(仮称) 四浦半島風力発電事業
環 境 影 響 評 価 準 備 書
補 足 説 明 資 料

令和 7 年 1 月

電 源 開 発 株 式 会 社

風力部会 補足説明資料 目次

図 2.2-5(6) 変更区域図 (図郭 3)
(詳細: 地形図)

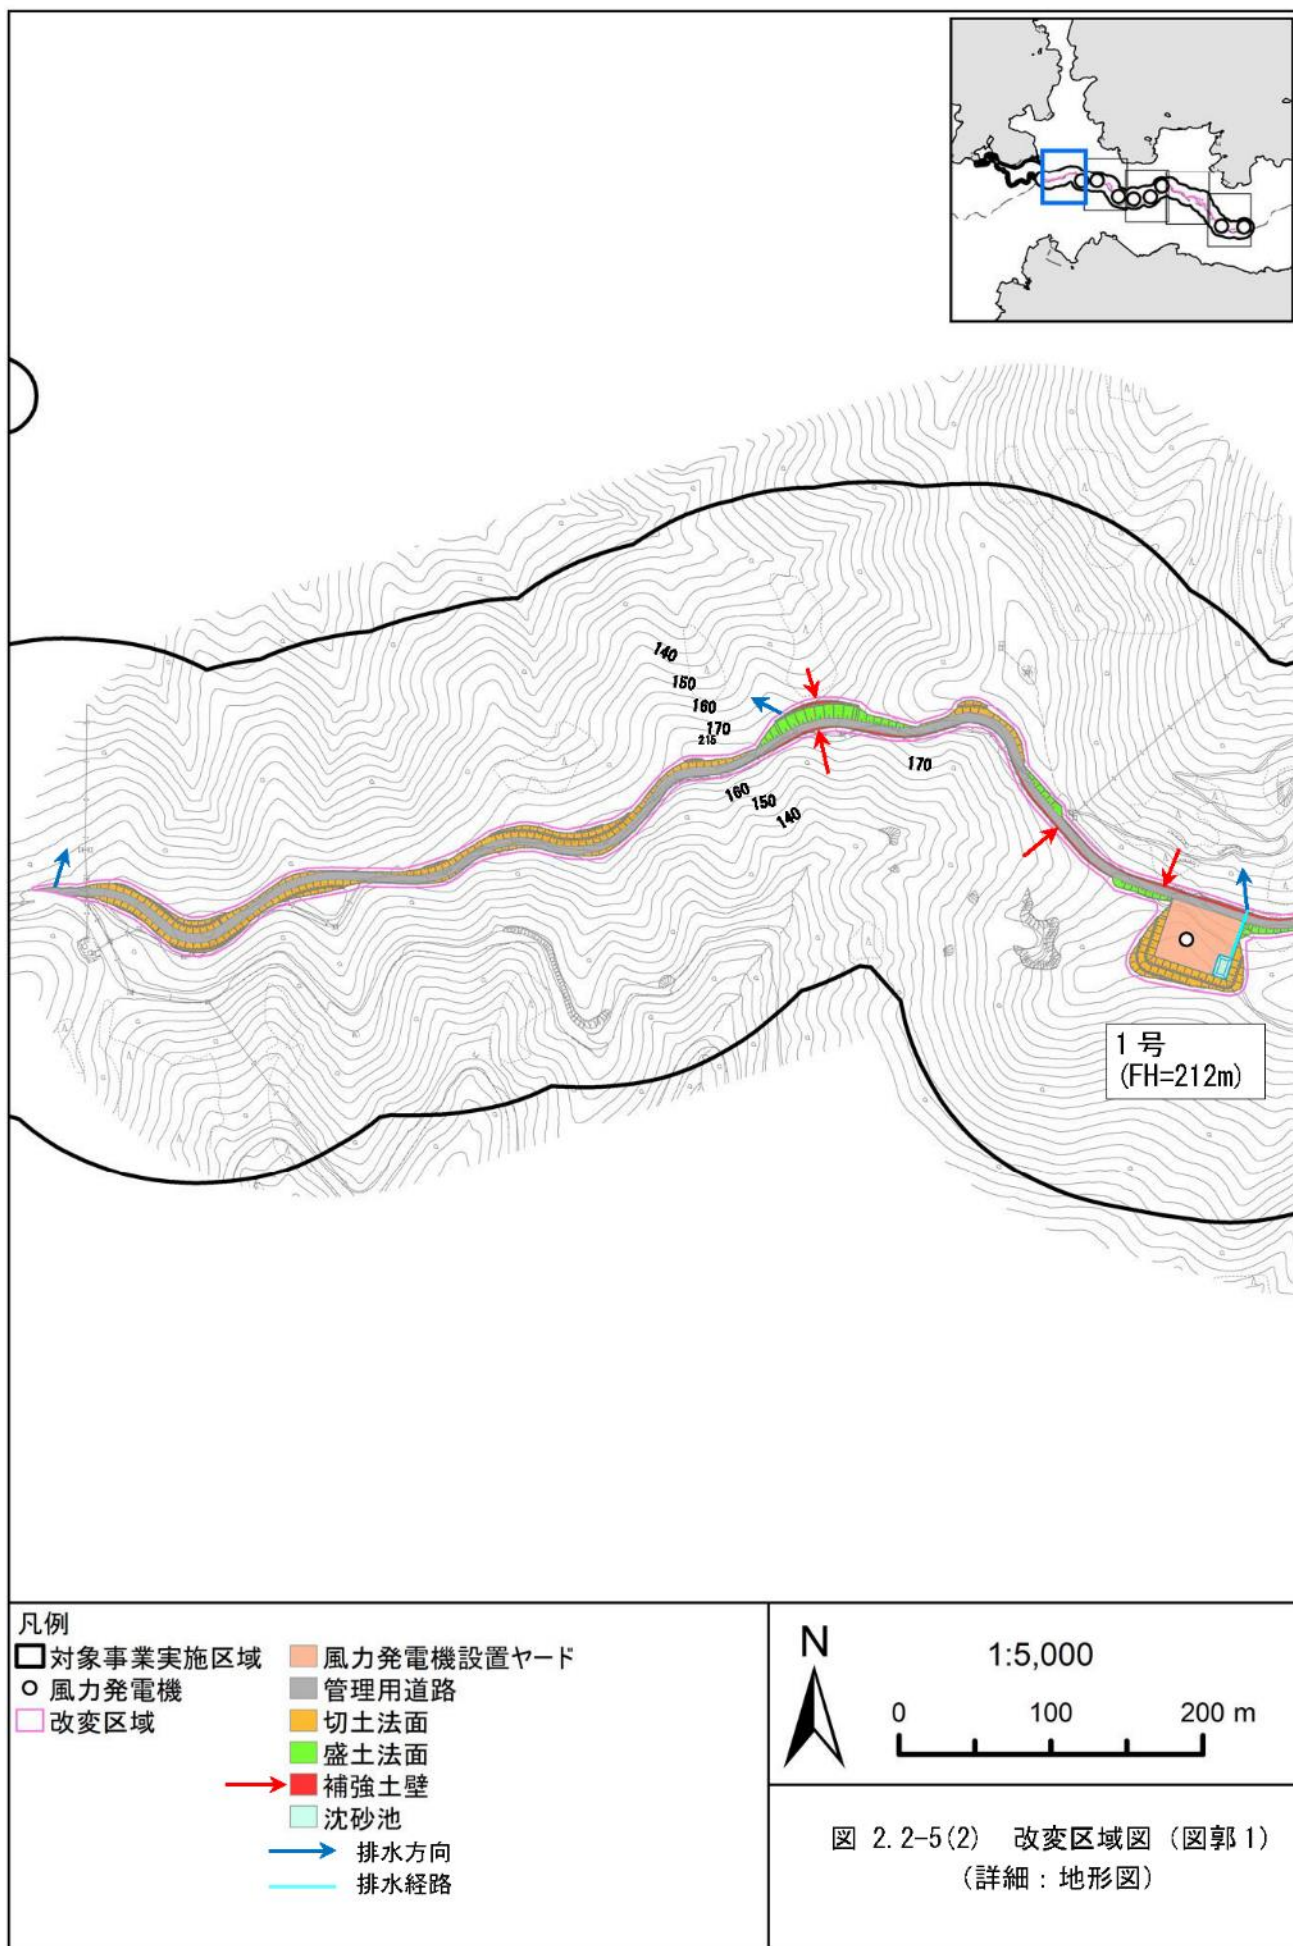
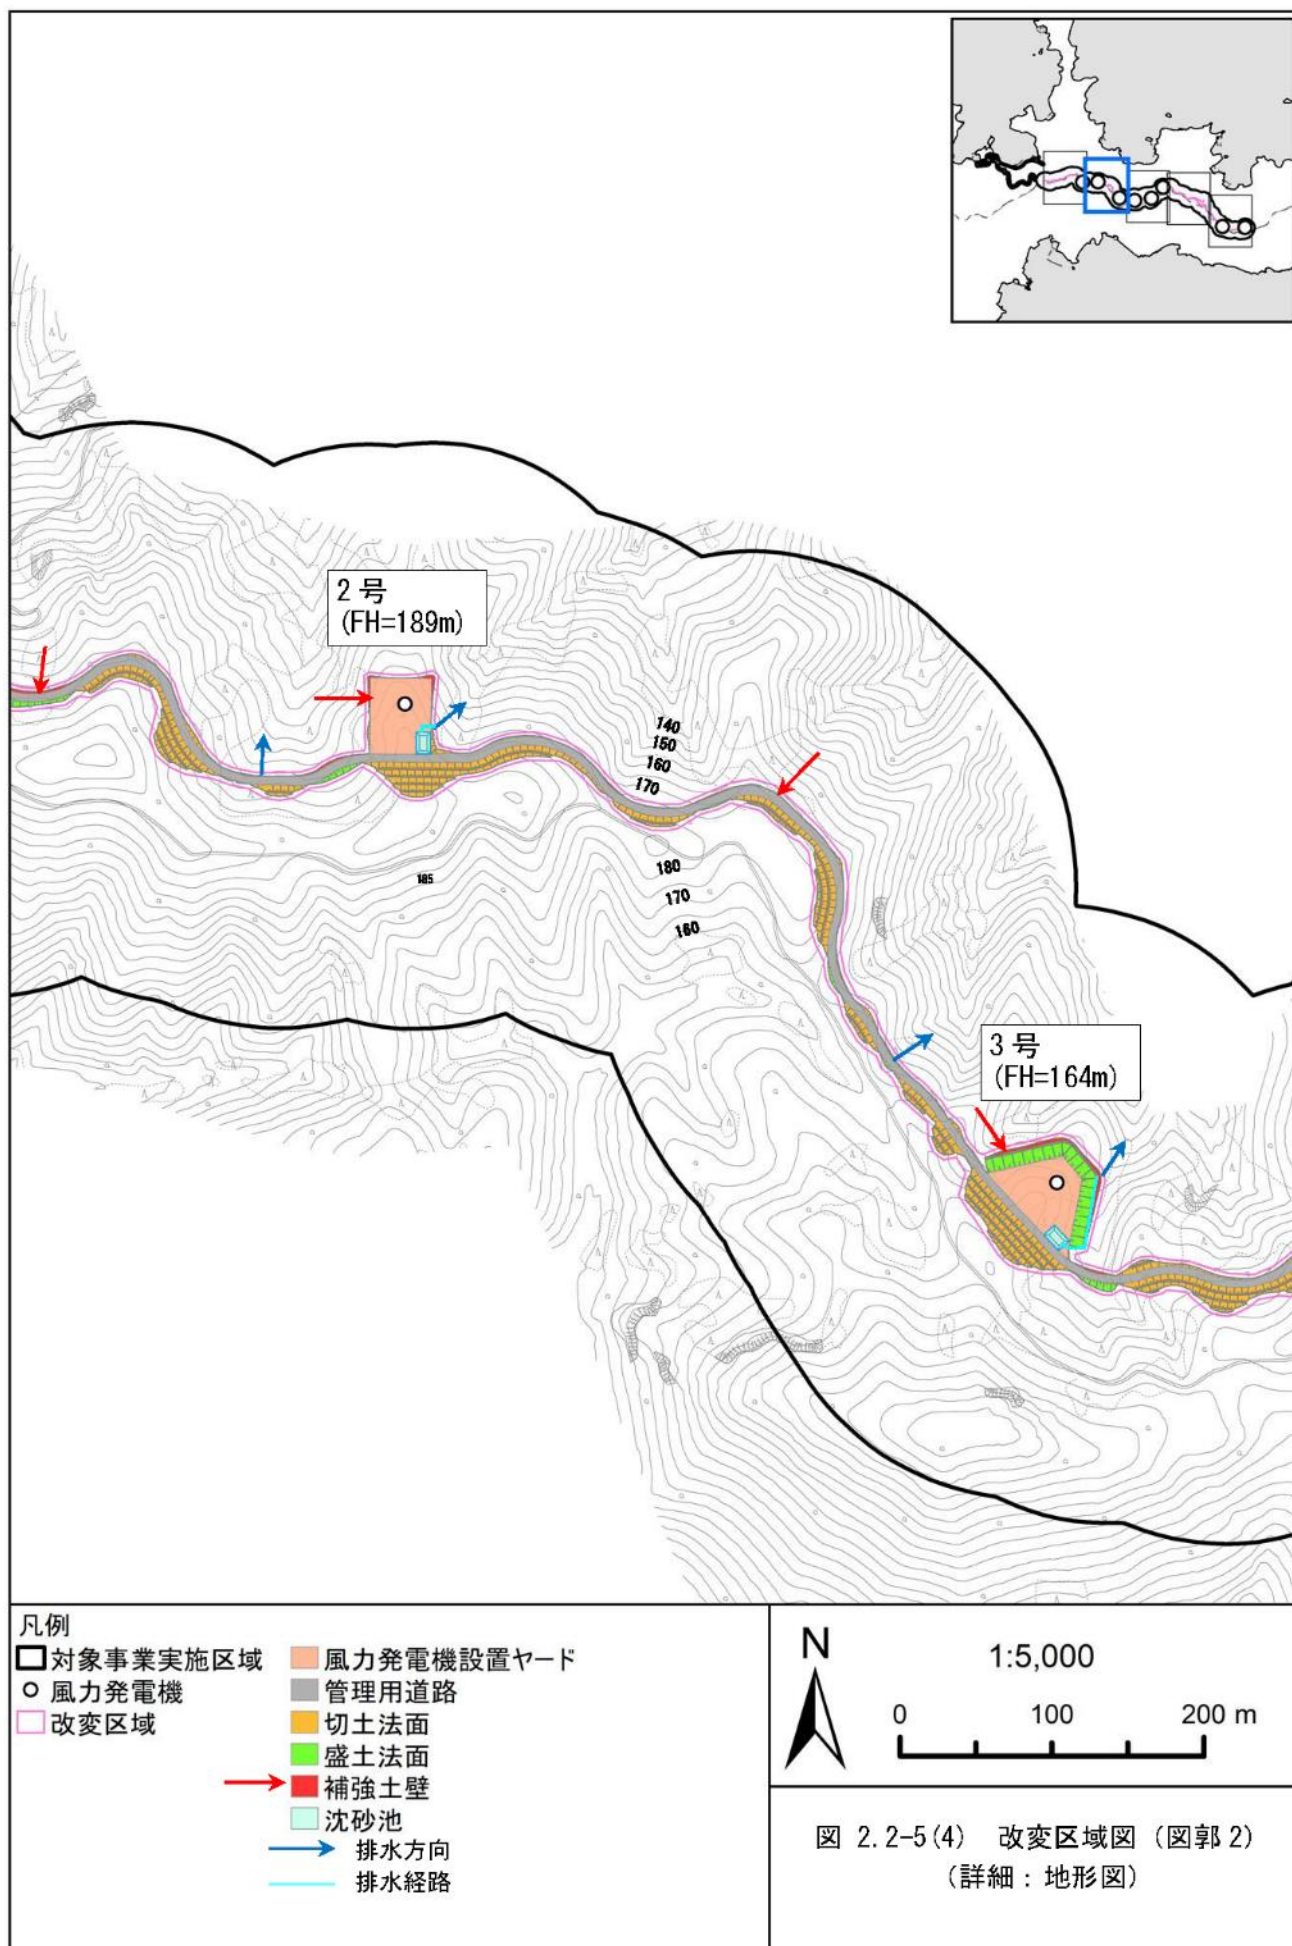
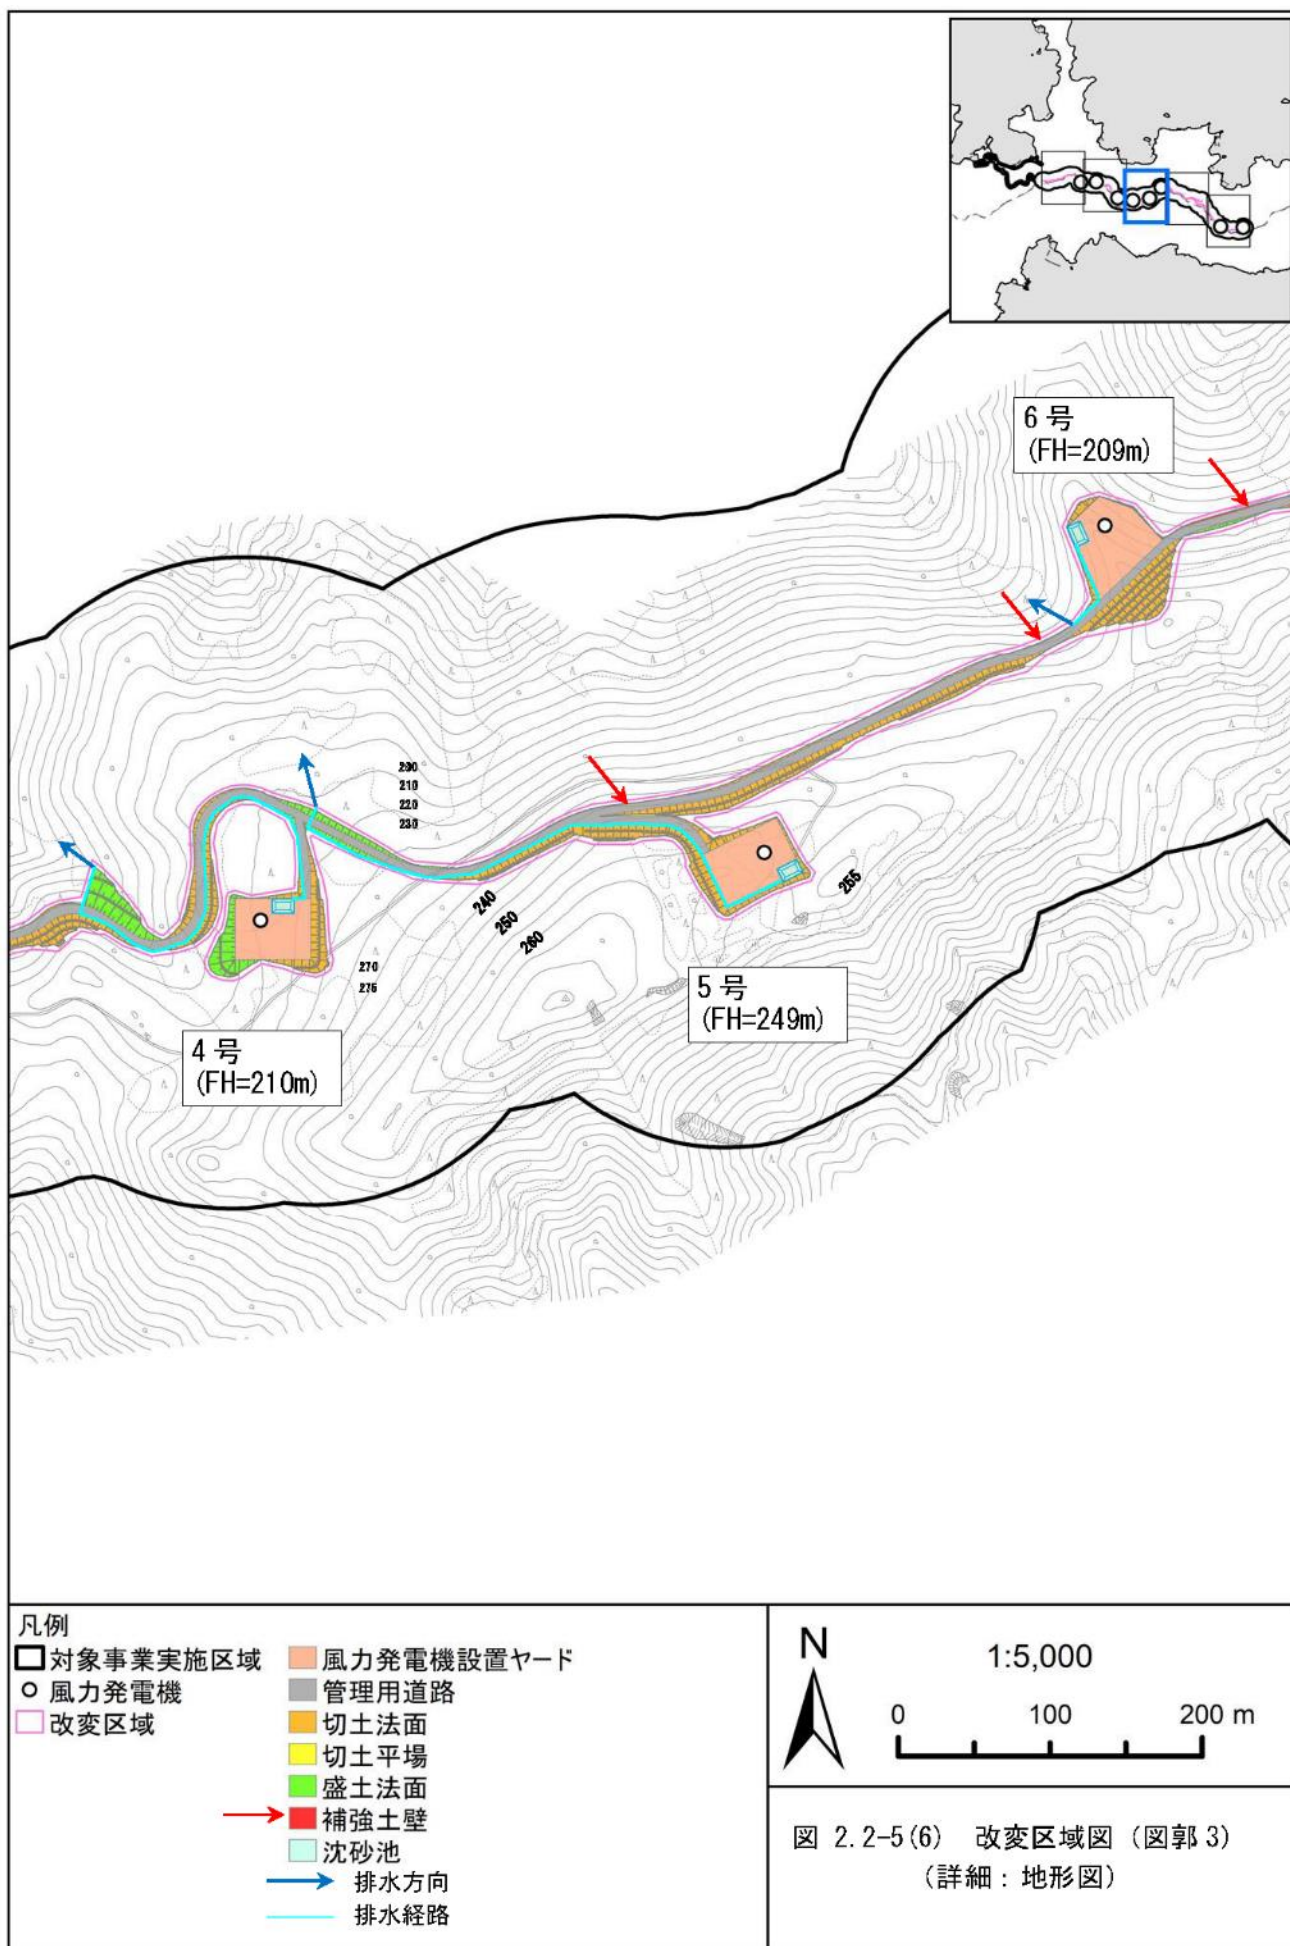
5号機設置ヤードに設けられた沈砂池近くに排水方向を示す矢印がなく、排水先がどこがよく分かりません。できれば、他の風車発電機設置ヤードを含めて、沈砂池から排水先までの排水路を示してください。

評価書では次ページ（本資料 p. 2～6）に示すとおり、沈砂池からの排水経路を示します。
